**INFORME DE AUDITORÍA N° 015-2022-2-5348-AC**

**AUDITORÍA DE CUMPLIMIENTO  
GOBIERNO REGIONAL PASCO**

**"PRESTACIONES DE ADICIONALES DE OBRA DEL  
PROYECTO: MEJORAMIENTO DEL ACCESO DE LA  
POBLACIÓN A LOS SERVICIOS DEL CENTRO DE  
SALUD FREDY VALLEJO ORE, DISTRITO  
YANAHUANCA, PROVINCIA DANIEL CARRIÓN,  
REGIÓN PASCO"**

Fuente: Expediente Técnico, Tomo XXVI, Lámina E-49 Detalle de calzadura y corte de Cerco Perimétrico

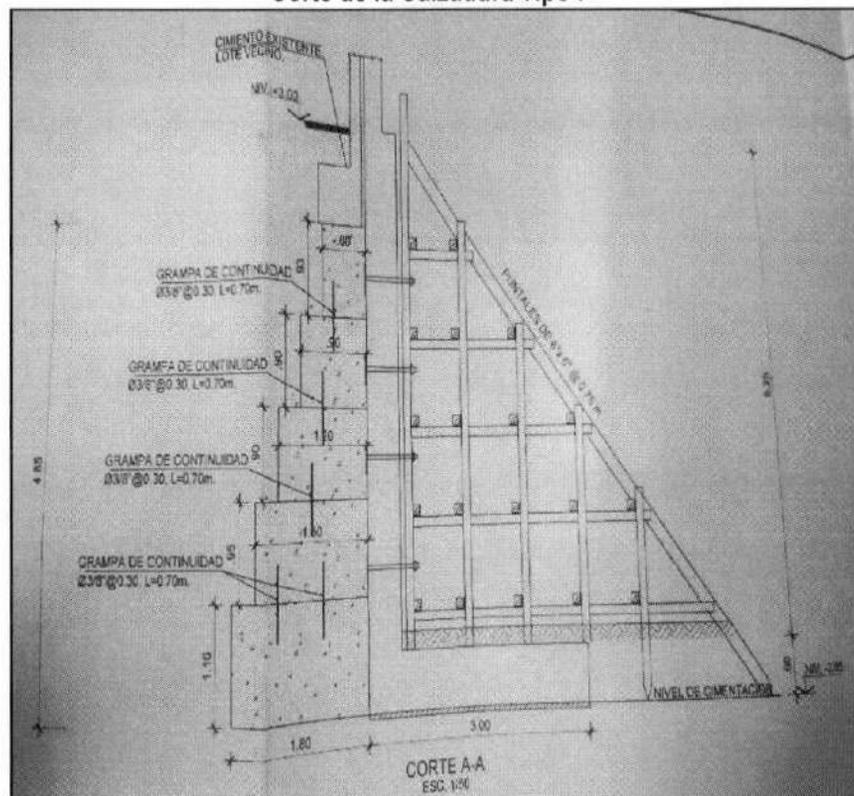
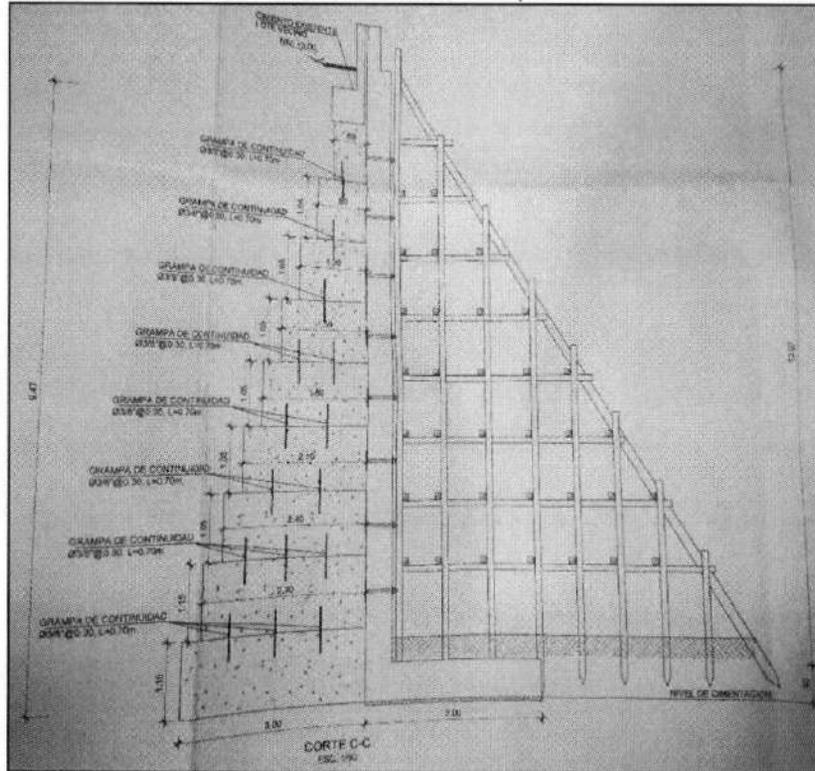
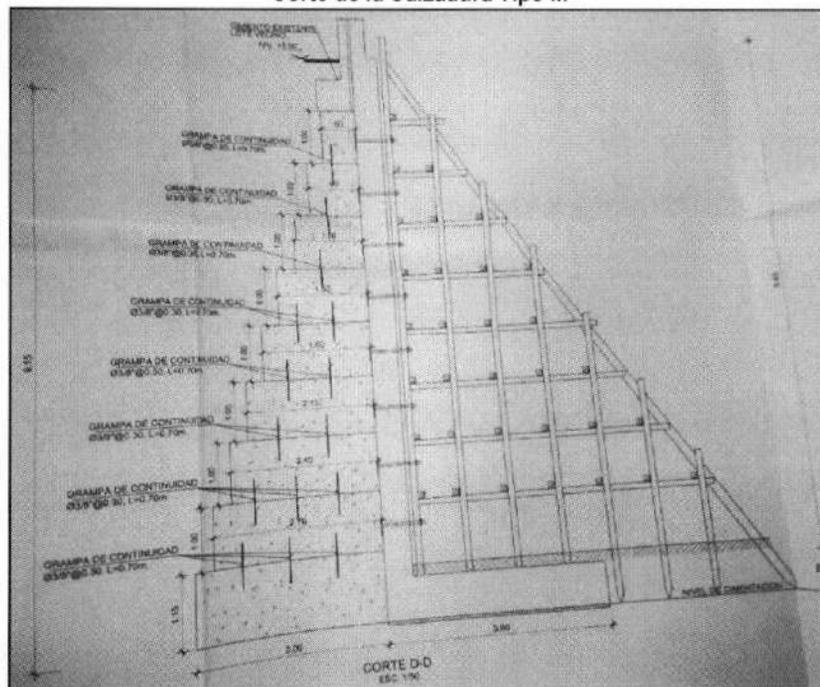
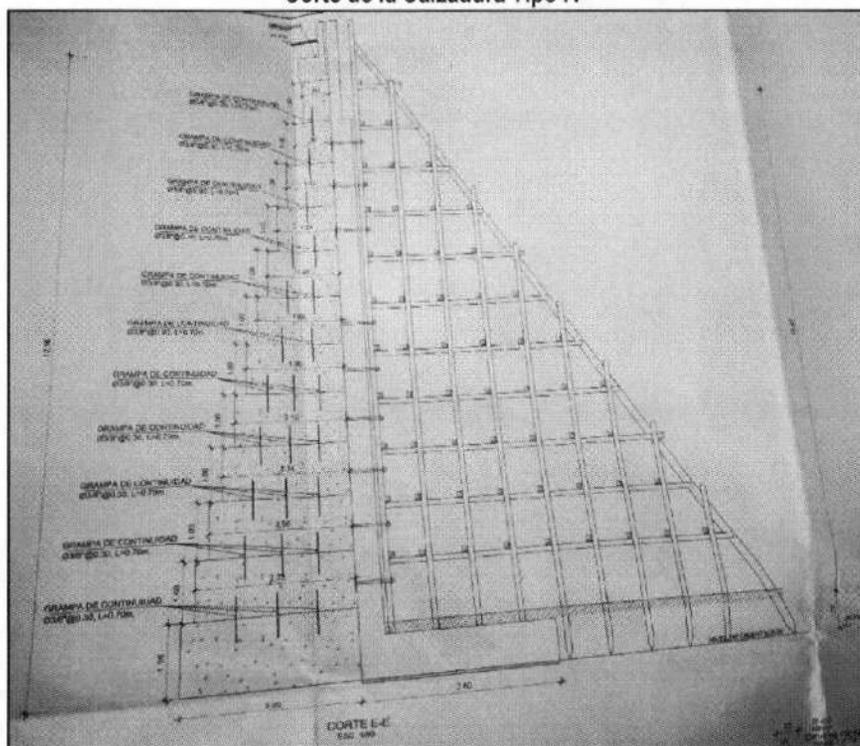
De la revisión a los planos del expediente técnico, la lámina E-49 (Apéndice n.º 42), se tiene el detalle de Calzadura y corte de cerco perimétrico (Tomo XXVI); tal como se muestra en las siguientes imágenes:

ANCHO DE LA CALZADURA, POR VOLTEO O DESPLAZAMIENTO	OBSERVACIONES
Calzada n.1 (B2= 1.80m)*	Se comprueba que el diseño posee estabilidad al vuelco y deslizamiento.
Calzada n.2 (B2= 3.00m)*	Se comprueba que el diseño es incorrecto; ya que es estable al deslizamiento, por lo que se debería aumentar la dimensión de la base.
Calzada n.3 (B2= 3.00m)*	Se comprueba que el diseño es incorrecto; ya que <b>no es estable al deslizamiento</b> , por lo que se debería aumentar la dimensión de la base
Calzada n.4 (B2= 3.00m)*	Se comprueba que el diseño es incorrecto; ya que <b>no es estable al deslizamiento</b> , por lo que se debería aumentar la dimensión de la base
Calzada n.5 (B2= 3.00m)*	Se comprueba que el diseño es incorrecto; ya que <b>no es estable al deslizamiento</b> , por lo que se debería aumentar la dimensión de la base
Calzada n.6 (B2= 3.00m)*	Se comprueba que el diseño es incorrecto; ya que <b>no es estable al deslizamiento</b> , por lo que se debería aumentar la dimensión de la base

Por consiguiente; tenemos que del Tramo I tres (03) calzaduras son inestables al deslizamiento, presentando según planos del expediente técnico contractual secciones de base 3.00m; asimismo en el Tramo II una (01) calzada es inestable al deslizamiento, en ambos casos es recomendable aumentar las dimensiones de la base.

Del cuadro anterior; tenemos que del Tramo I cuatro (04) calzaduras son inestables al deslizamiento, presentando según planos del expediente técnico contractual secciones de base 3.00m; siendo necesario aumentar las dimensiones en las bases de las calzaduras, asimismo en el Tramo II dos (02) calzaduras son inestables al vuelco como al deslizamiento, a la cual también es recomendable aumentar las dimensiones de la base.

Imagen n.º9  
Plano de Planta de Cerco Perimétrico – Lamina E-47; Planteamiento de las Calzaduras (Tramo I)

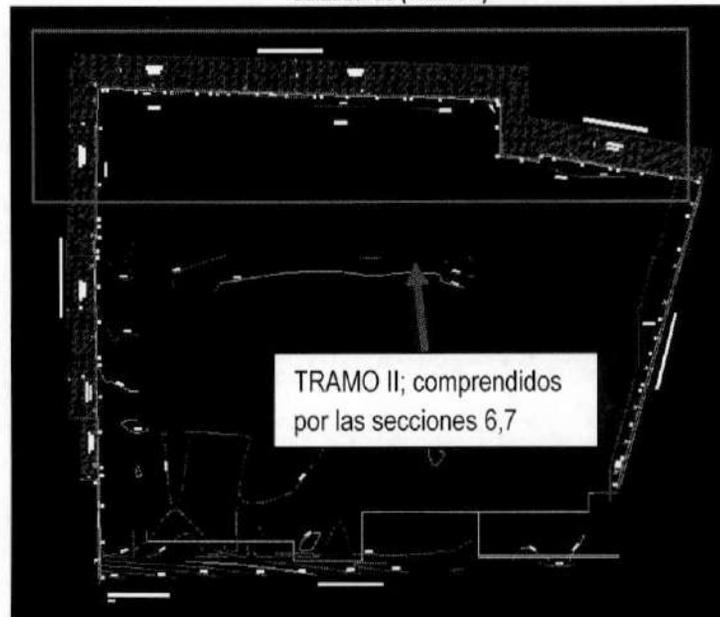
Del mismo modo, el plano E-47 (cerco perimétrico) (Apéndice n.º44), el nivel de fondo de cimentación del muro de contención y por ende de las calzaduras es de -5.15 mts, y según cortes 17-17,18-18,19-19,20-20,21-21 y 22-22, del plano E-42, se indica que

De la revisión al plano de estructuras del expediente técnico de la obra, plano E-47 (**Apéndice n.º 44**), se tiene planteado para el cerco perimétrico, se realizará la construcción de calzaduras (parte sombreada) y muros de contención (parte sin sombrear), como se muestra:

Grafico n.º 1  
Comparación de los niveles freáticos del Expediente Técnico y lo encontrado en el terreno

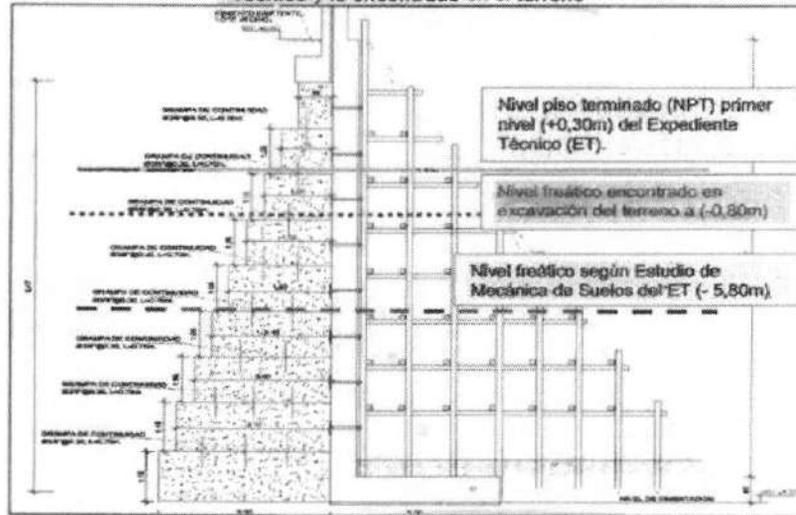
Sin embargo, al momento de ejecutar la partida excavaciones se encontró que la napa freática se encuentra a -0.80 mts, como indica el asiento 48 de 21 de junio de 2019 (Apéndice n.º38), que indica: **"(...)3.00 al haber realizado las excavaciones masivas hasta el nivel de -0.80 mts, el contratista ha encontrado el nivel freático y por ende suelo saturado. En consecuencia, tenemos un pantano tal como afirman los vecinos del lugar, conforme se desprende del estudio de suelos, por lo que las condiciones señaladas en el Expediente Técnico se han modificado. (...)"**; **no guardando relación con lo descrito en dicho estudio de suelo.**

Sobre los niveles freáticos del expediente técnico y lo encontrado de terreno, se tiene el **grafico n.º 1** del Informe de Control Concurrente n.º 5897-2019-CG/MPROY-SCC de diciembre de 2019 (Apéndice n.º 153), que se muestra a continuación:

Imagen n.° 23  
Desplazamiento a las presiones actuantes sobre el muro anclado.

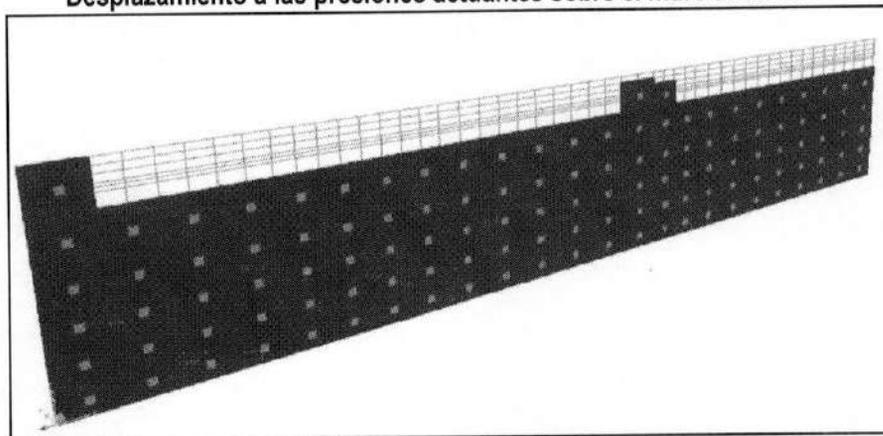
Altura Total	Desplazamiento Referencial	Umbral
15.82 m	15.82/500 = 3.164 cm	1/500
11.86 m	11.86 /500 = 2.372 cm	1/500

Del modelamiento realizado utilizando el software SAP 2000 (Apéndice n.° 34), debemos verificar que el diseño cumpla la siguiente condición  $\text{Desplazamiento Referencial} \geq \text{Desplazamiento Real Calculado}$ ; sin embargo, nos dio el siguiente resultado  $2.372 \leq 3.062$ ; por lo que, la estructura estaría fallando por desplazamiento. De lo anteriormente expuesto, podemos concluir que, la estructura determinada como muro anclado, no era suficientemente estable para el diseño presentado; cabe dar énfasis que esta estructura de sostenimiento tiene por función prevenir las fallas por inestabilidad o asentamiento y busca mantener la integridad del terreno colindante.

Imagen n.º 22  
Desplazamiento a las presiones actuantes sobre el muro anclado.

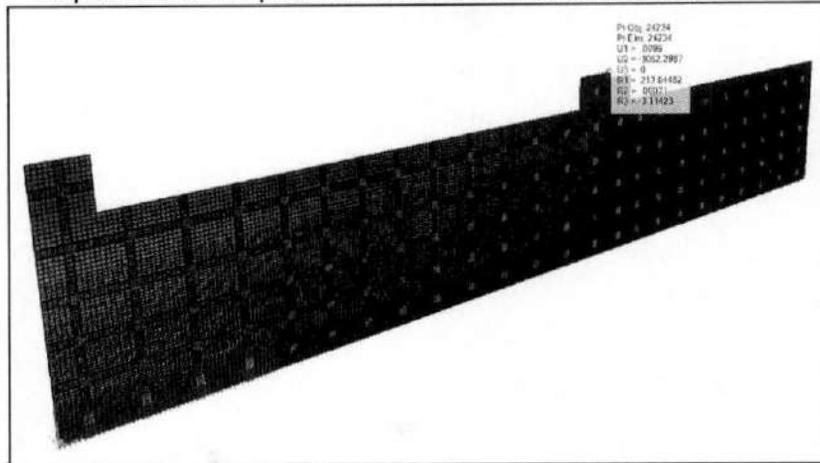
Altura Total	Desplazamiento Referencial	Umbral
14.82 m	$14.82/500 = 2.964 \text{ cm}$	1/500
11.82 m	$11.82/500 = 2.364 \text{ cm}$	1/500

Imagen n.º 13  
Desplazamiento a las presiones actuantes sobre el muro anclado.

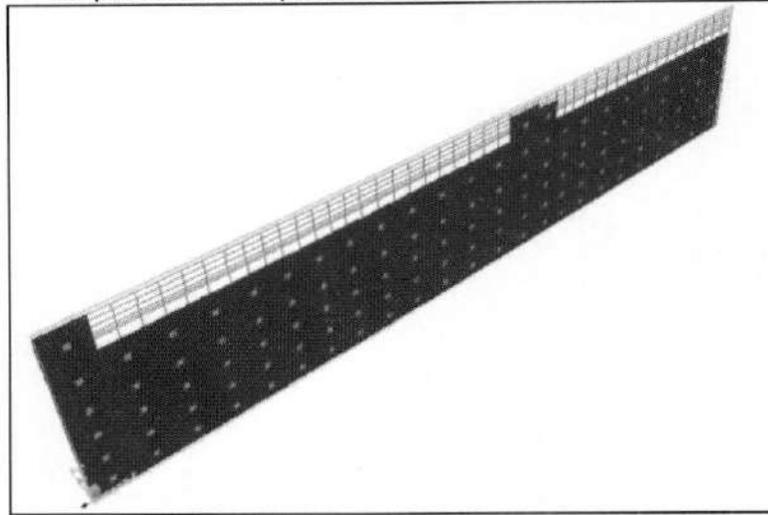
Altura Total	Desplazamiento Referencial	Umbral
16.82 m	$16.82/500 = 3.364 \text{ cm}$	1/500
12.82 m	$12.82/500 = 2.564 \text{ cm}$	1/500
